PHILIPS SERVICE MAANDBLAD

DE AANSLUITING VAN HET TOESTEL BX 670 V OP WISSELSpanningsNETTEN

fig 1

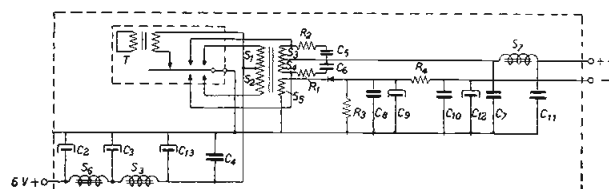
Zoals zichtbaar is in fig. 1 (zie ook S.M. 1 Febr. jl.) wordt deze negatieve roosterspanning verkregen door de van S5 van de trillertransformator afkomstige spanning gelijk te richten met behulp van droge cellen. Het voordeel van deze methode is, dat de negatieve roosterspanning constant blijft, ook al verandert de totale door het toestel opgenomen anodestroom.

fig. 2

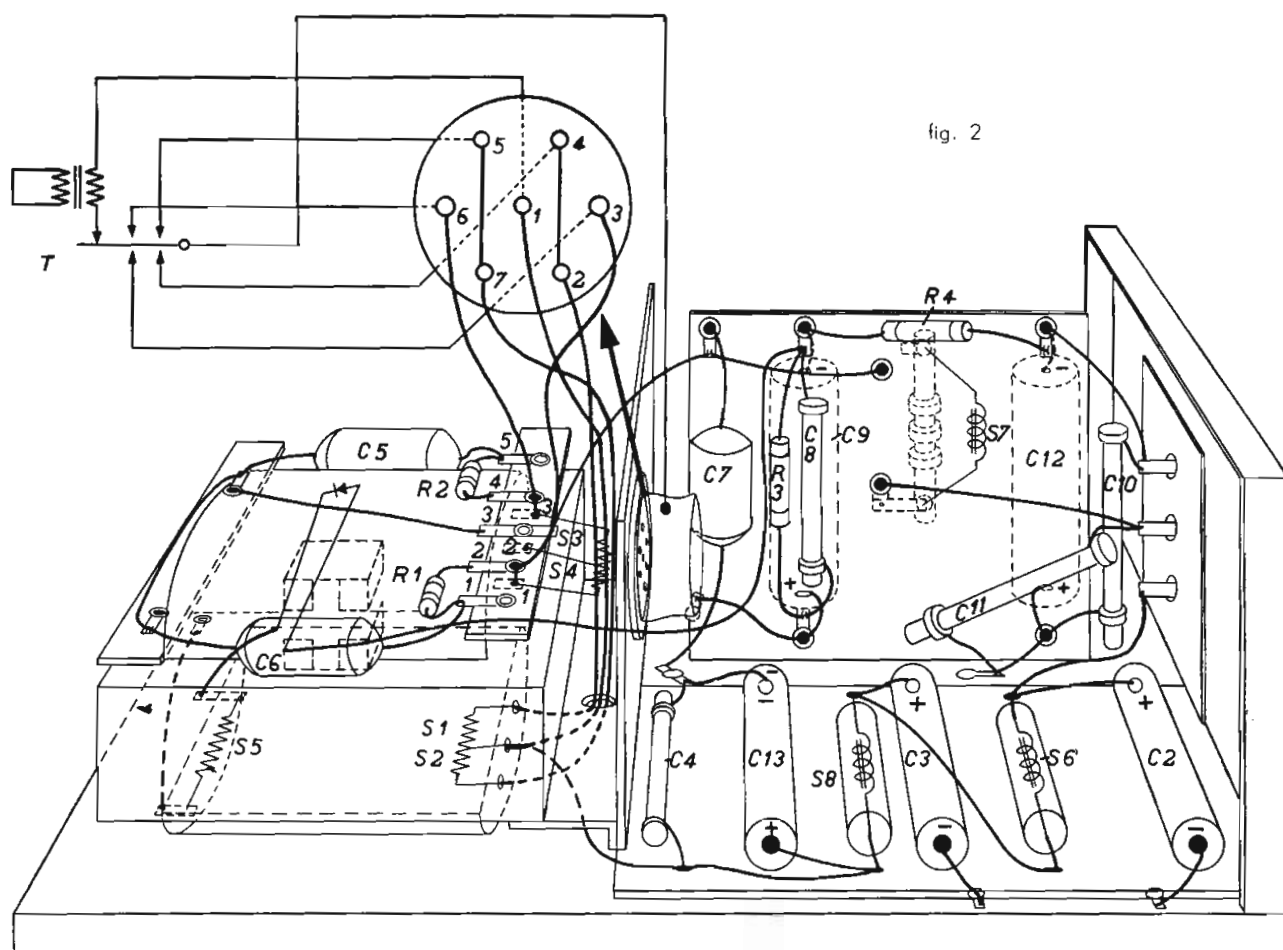
Verschillende onderdelen, voorkomende in fig. 2, moeten worden verwijderd.

Dit zijn: de triller, de trillerhouder, het hardpapier-plaatje met C 4, C 13, C 3, C 2, S 6, S 3 en verder C 5, C 6, R 2, R 1.

fig. 3

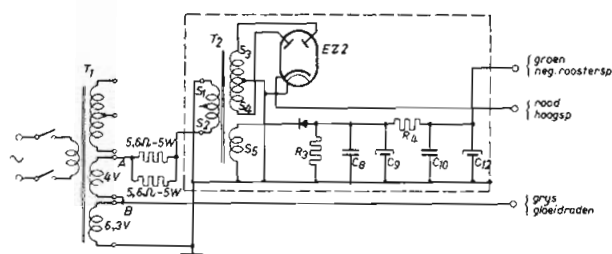
In de oorspronkelijke schakeling wordt de trillertransformator gevoed met een rechthoekige wisselspanning, verkregen door met behulp van de triller de 6,3 V gelijkspanning te onderbreken. Daarvoor in de plaats wordt nu de transformator gevoed met een sinusvormige wisselspanning van een zodanige grootte, dat de aan de secundaire zijde optredende spanningen gelijk zijn aan die van de oorspronkelijke schakeling. Zie fig. 3.

Het filter C 7, S 7 en C 11, hoewel overbodig, kan zo blijven. Over S 7 ontstaat een spanningsverlies van ca 10 V. Mocht na afloop van de wijziging blijken, dat de anodespanning aan de lage kant is, b.v. 135—140 V, dan kan S 7 beter worden kortgesloten. In fig. 3 is daarom dit filter weggelaten.

Hiervoor bleek een wisselspanning nodig te zijn van 8 V. Deze werd verkregen door beide gloeispanningen van een voedingstransformator A 3141 25.4, zoals toegepast in het toestel BX 760 X, in serie te schakelen. De hierdoor verkregen spanning van 10,3 V wordt teruggebracht tot de gewenste waarde van 8 V door een weerstand van 2,8 ohm in serie te schakelen. Hiervoor worden gebruikt 2 parallel geschakelde weerstanden van 5,6 ohm — 5 watt, met codenummer 48 468 10/5,6 E.

fig. 5

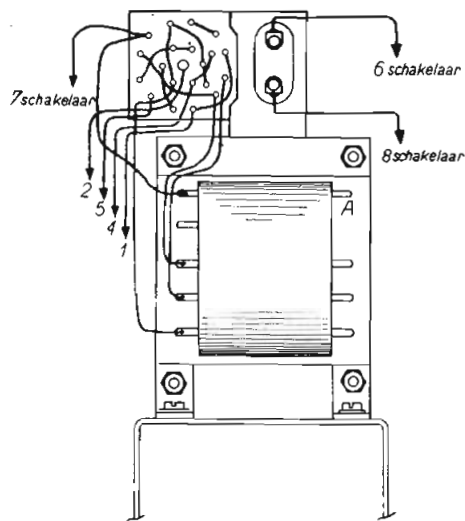
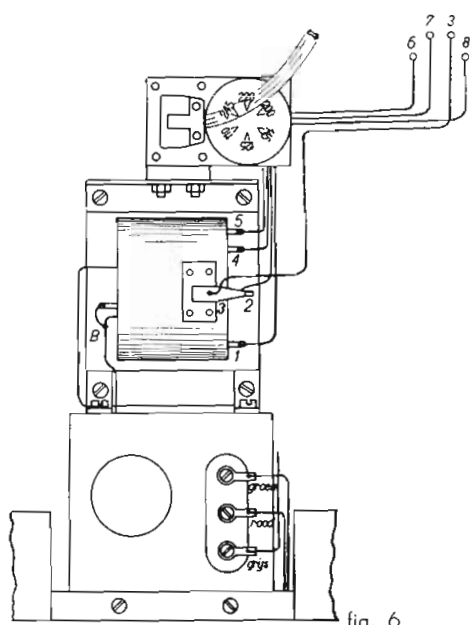
De volgende stap is de montage van de voedingstransformator. Allereerst wordt hierop een stekersplaat met spanningscarroussel codenummer A 3 375 67.0, gemonteerd. In de figuren 5 en 6 is

de bedrading daarvan getekend. De netaansluiting geschiedt met behulp van een veiligheidssteker met codenummer 49 295 070. Hiervoor moet in de achterwand een gaatje worden gemaakt.

fig. 4

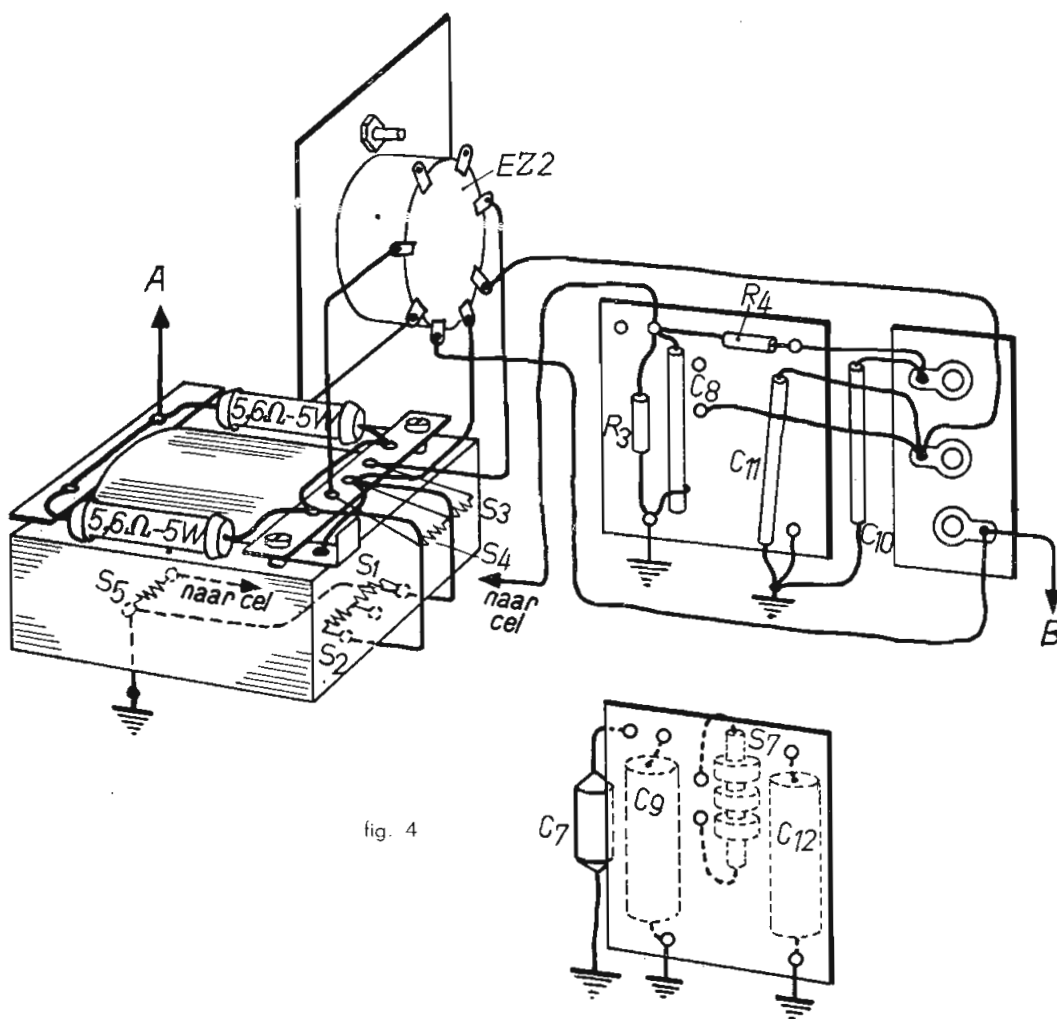
Nu wordt de overige bedrading gewijzigd zoals is aangegeven in de figuren 3 en 4. In figuur 4 is het montageplaatje tweemaal getekend. Ter verduidelijking zijn nl. de aan de achterzijde van het plaatje aangebrachte onderdelen alleen aangegeven in de onderste tekening.

fig. 7

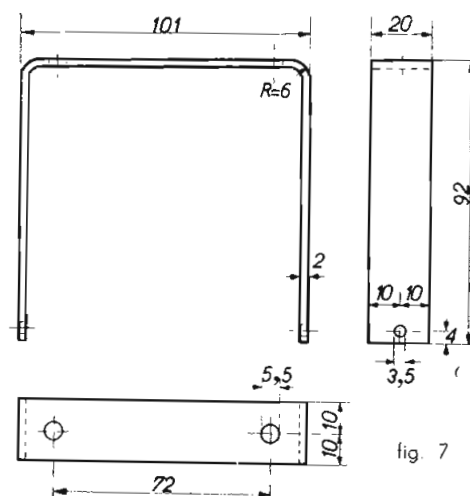
Hiervoor worden 2 gaten geboord in de rand van de verticale montageplaat. Aan de achterzijde wordt de transformator ondersteund met een beugel waarvan in fig. 7 de maten zijn gegeven.

fig. 1

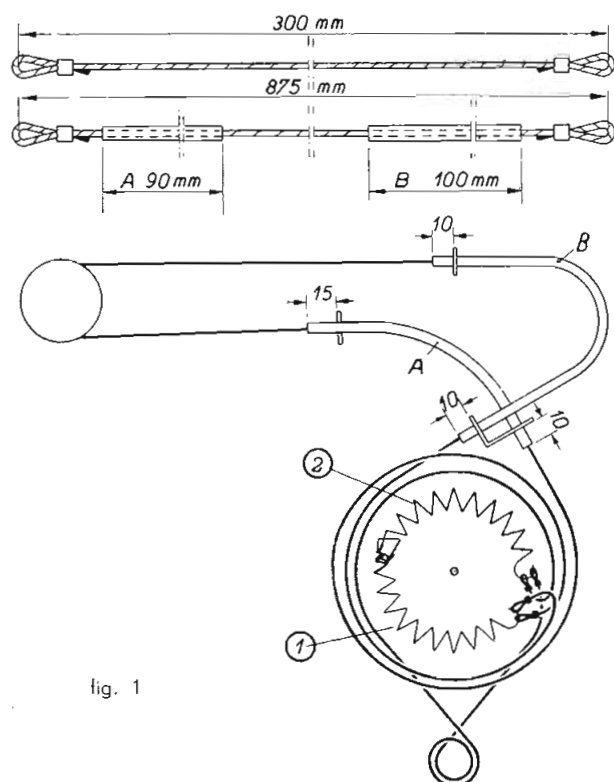
8. Nu moet eerst het aandrijfskoord worden aangebracht. Aan het einde van het koord wordt een lus gemaakt, die in veer 2 wordt gehaakt.

Zie fig. 1. Veer 2 is in vergelijking tot veer 1 veel langer en veel dikker.

9. Op gelijke wijze wordt het koord voor de aandrijving van de wijzer aangebracht. Hierbij wordt veer 1 in fig. 1 gebruikt.

fig. 1

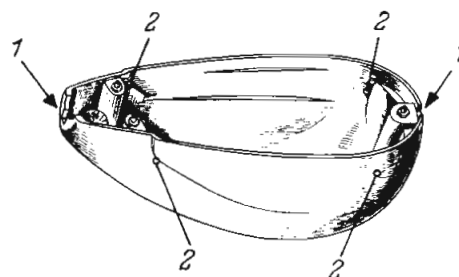
Evenzo moet bij het type 7735 (Staalbaard Ivoor) worden gezorgd voor voldoende ventilatie in het motorhuis.

Daarvoor moeten op de in fig. 1 met 1 aangegeven plaatsen gleuven worden aangebracht.

De breedte van deze gleuven is 3 mm en de diepte 2 mm.

Inplaats van gleuven toe te passen, kan ook voldoende ventilatie worden verkregen door op de plaatsen, die aangegeven zijn met 2, een gaatje van 1,5—2 mm te boren.
